Dodatek č. 5
ke Smlouvě o dílo ze dne 6. 8. 2021
č. smlouvy objednatele: DS2121/04760

dodatek č. 5 ke smlouvě o dílo ze dne 6. 8. 2021, která byla uzavřena s vybraným dodavatelem veřejné zakázky na stavební práce s názvem „Oblastní nemocnice Jičín – Novostavba pavilonu „A“ pro laboratoře a onkologii“ (dále jen „smlouva“ nebo „smlouva o dílo“ nebo „SOD“) (dále též jen „dodatek“)

Oblastní nemocnice Jičín – Novostavba pavilonu „A“ pro laboratoře a onkologii

PŮDORYS ODEČTU ZÁKLADŮ

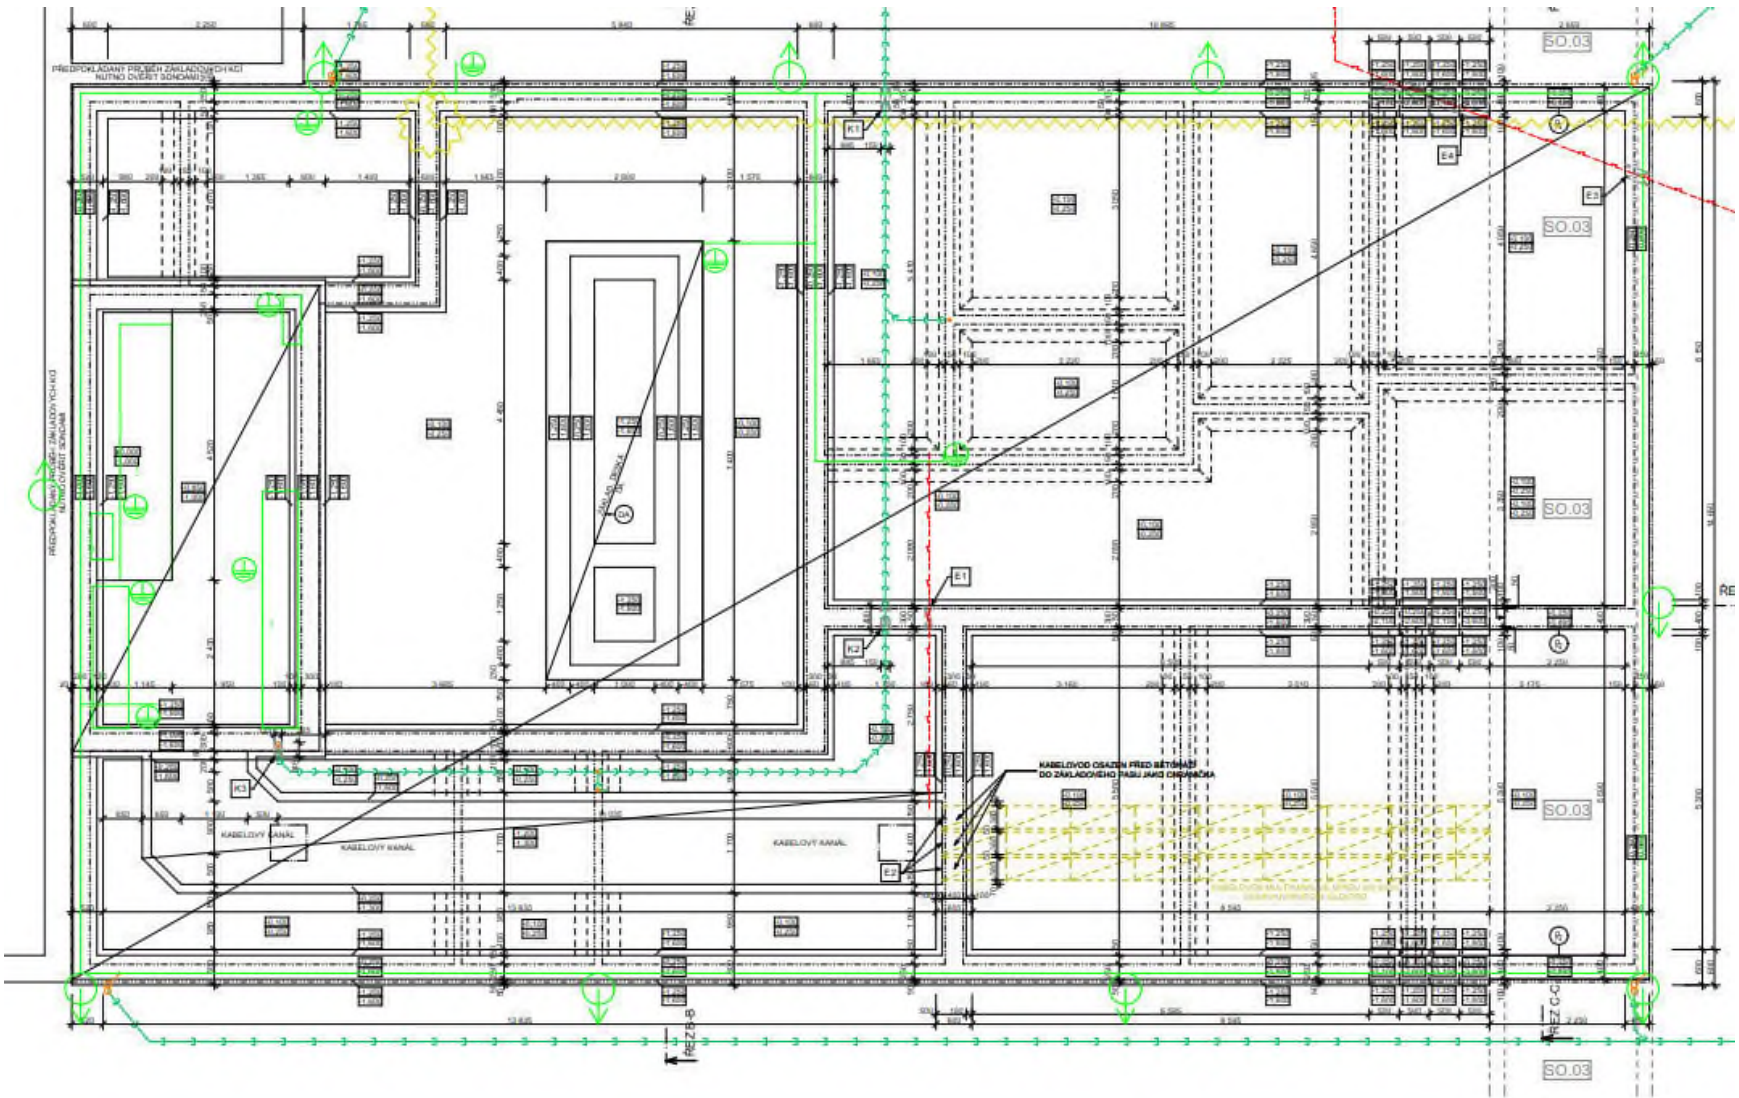
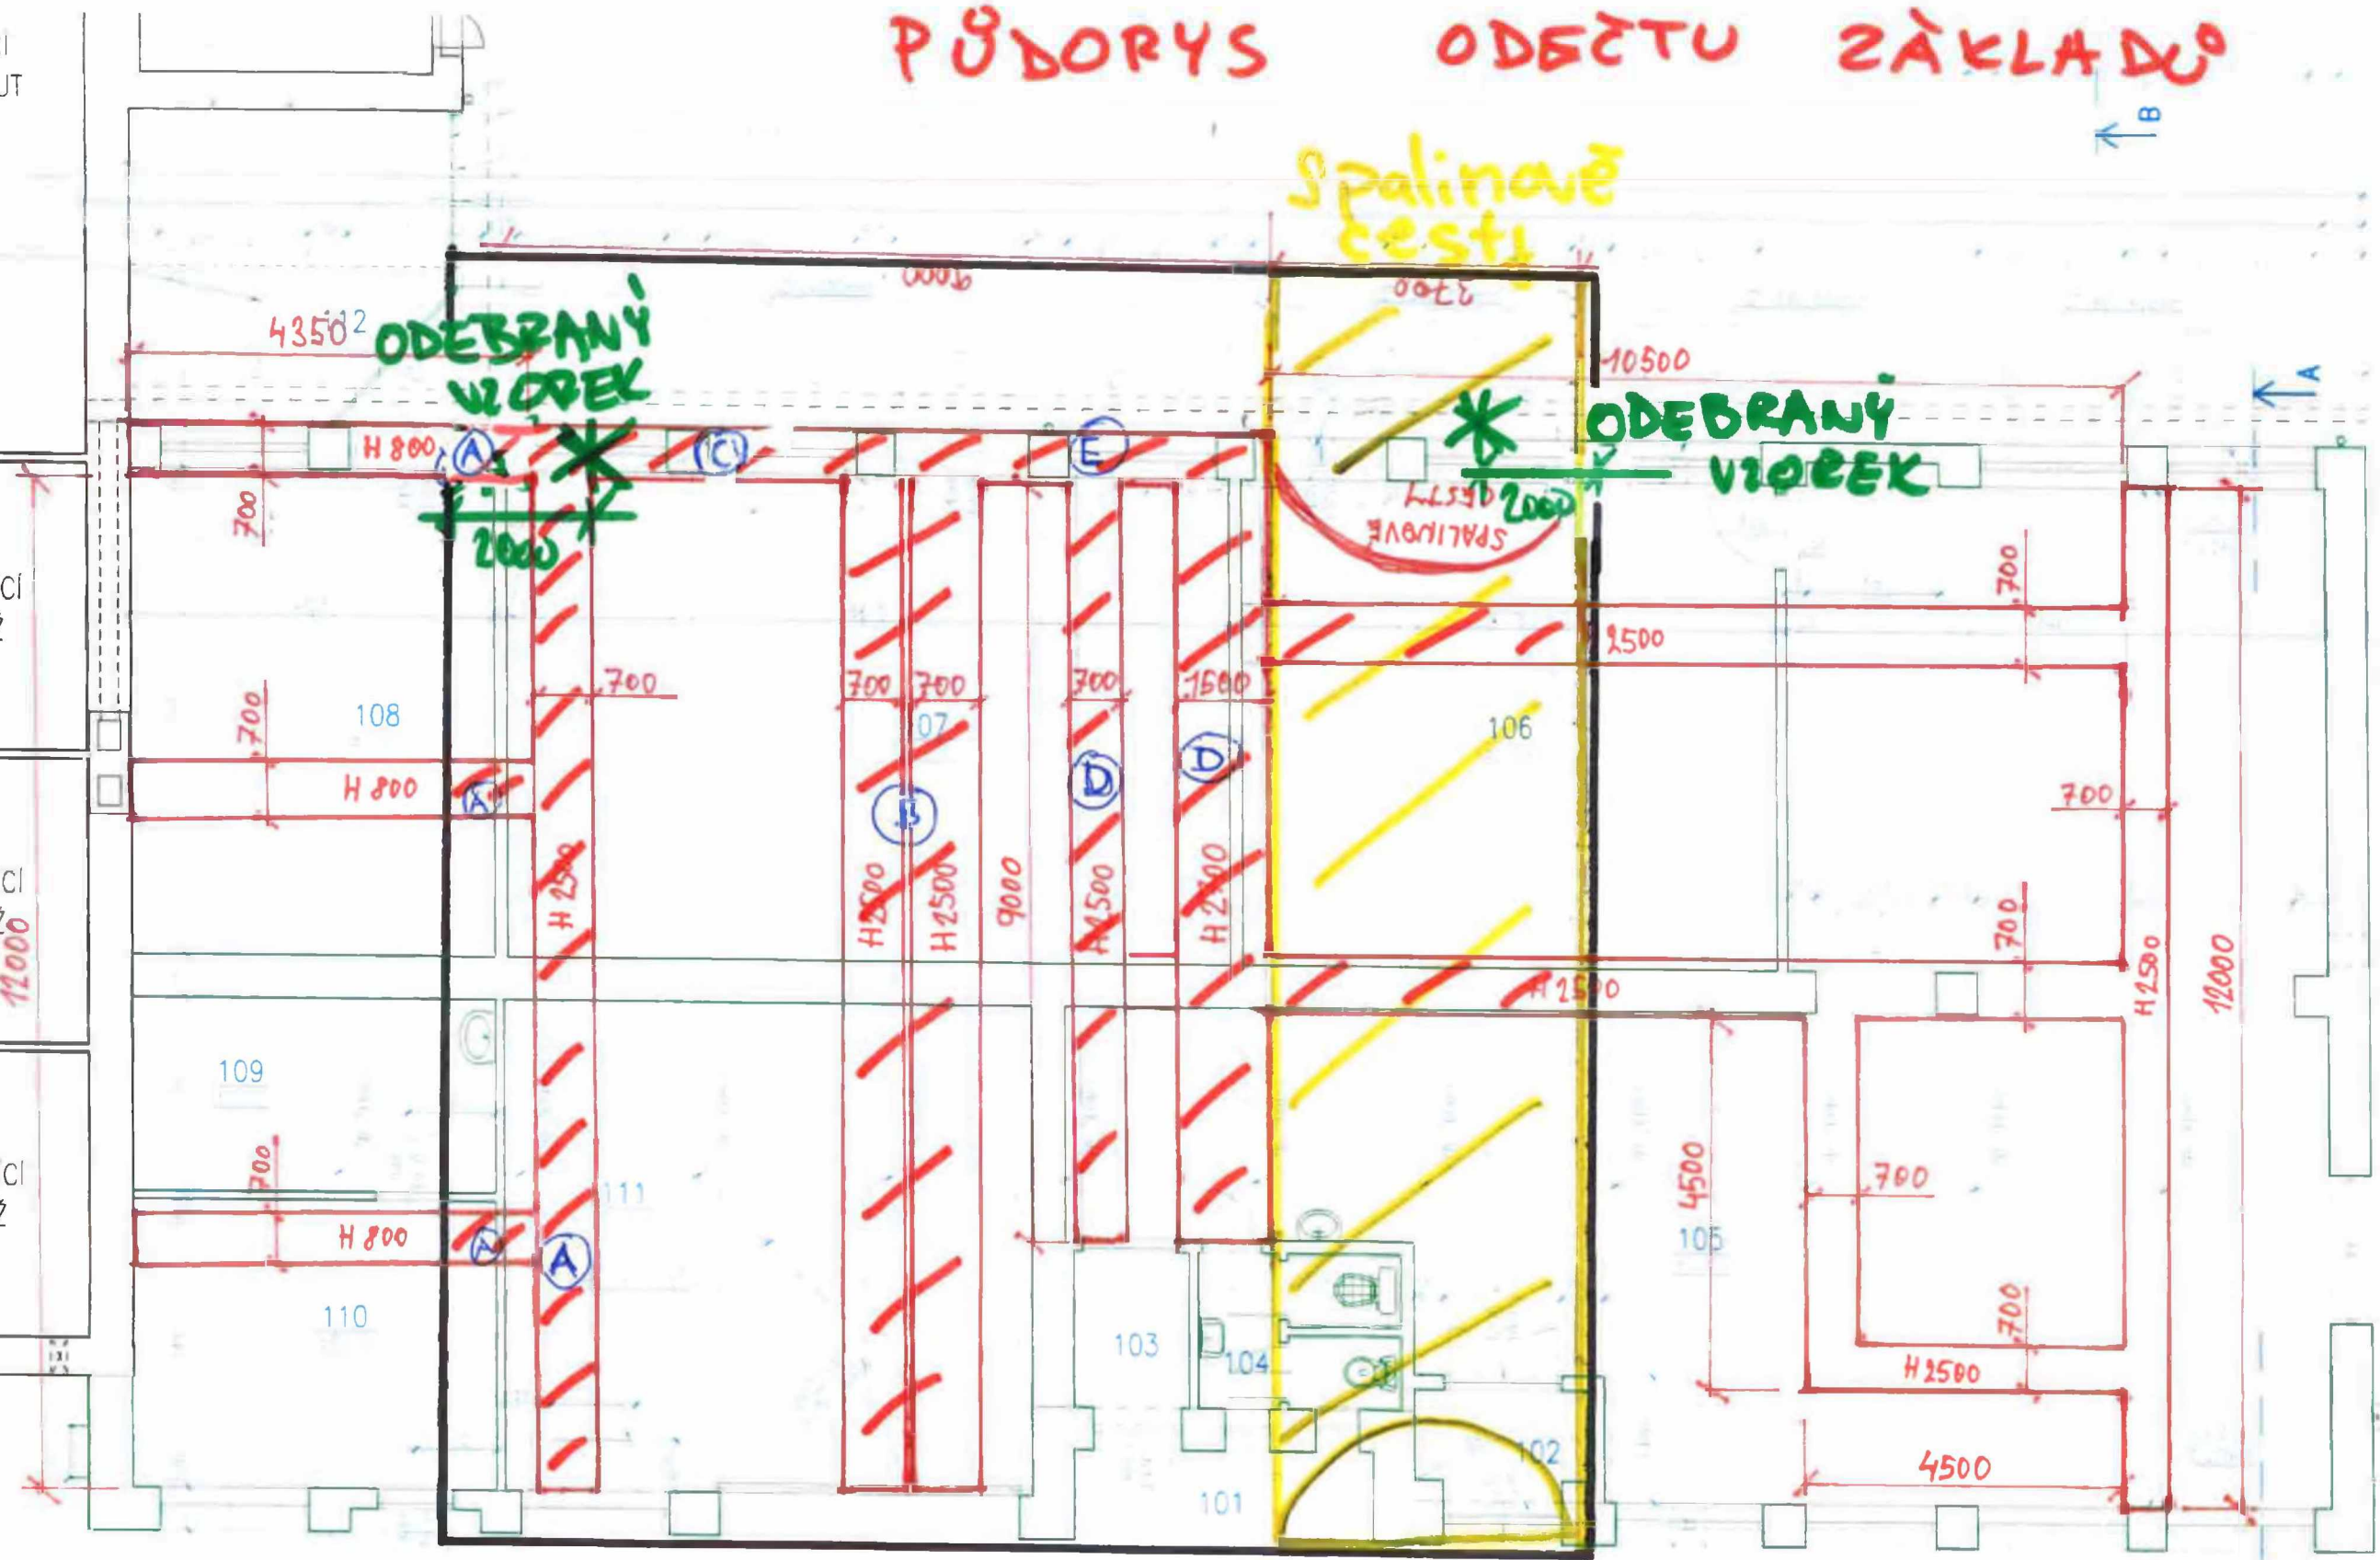
028NZ**Demolice stávajících základů a likvidace nebezpečného odpadu**

- A = $12,7 \times 0,7 + 3 \times 0,8 = 11,29 \text{ m}^2 \times 1,6 = 18,06 \text{ m}^3$
- B = $1,4 \times 12,7 = 17,78 \text{ m}^2 \times 1,6 = 28,44 \text{ m}^3$
- C = $2 \times 0,8 = 1,6 \times 1,6 = 2,56 \text{ m}^3$
- D = $2,2 \times 9 = 19,8 \text{ m}^2 \times 1,6 = 31,68 \text{ m}^3$
- E = $3 \times 0,7 = 2,1 \text{ m}^2 \times 1,6 = 3,36 \text{ m}^3$

Celkem odečet základů **84,1 m³**
